SI 2127
Nur für Fachpersonal!
1/2

ADAPTERKABEL 4.07360.53.0

**ZUM ERSETZEN VON VORGÄNGERVERSIONEN
DURCH AKTUELLE ABGASGEGENDRUCKSENSOREN**

Umbaumassnahme

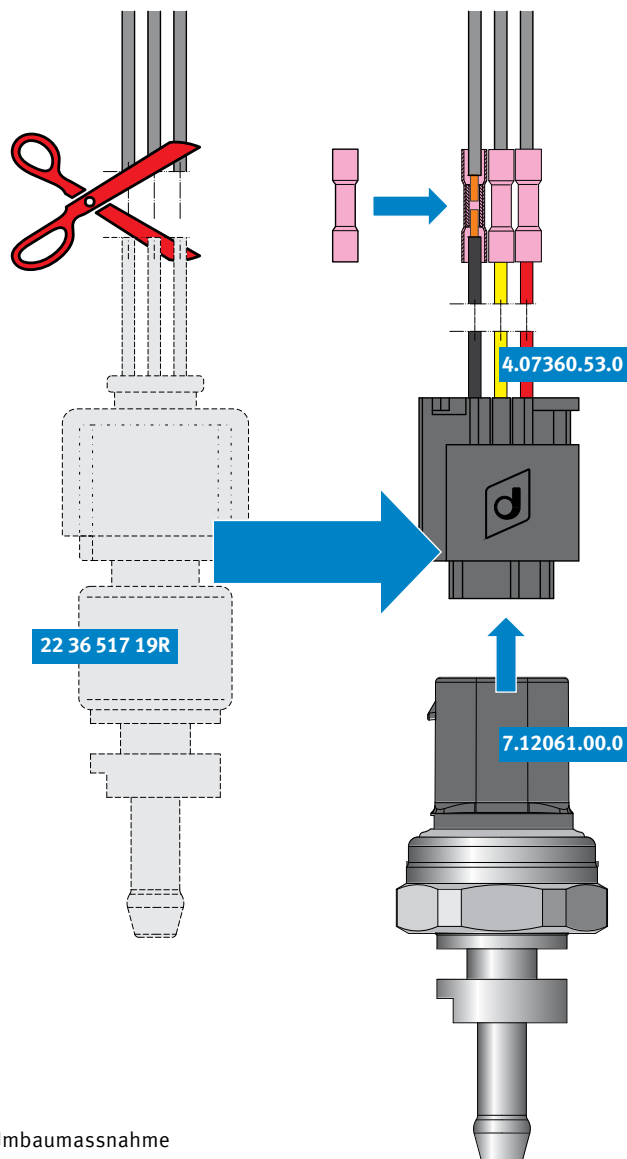
UMBAUMASSNAHME

- Den alten Sensor 223651719R nah am alten Stecker abschneiden.
- Adapterkabel 4.07360.53.0 mit Hilfe der Schrumpfvverbinder verbinden. Dabei Pinbelegung beachten.
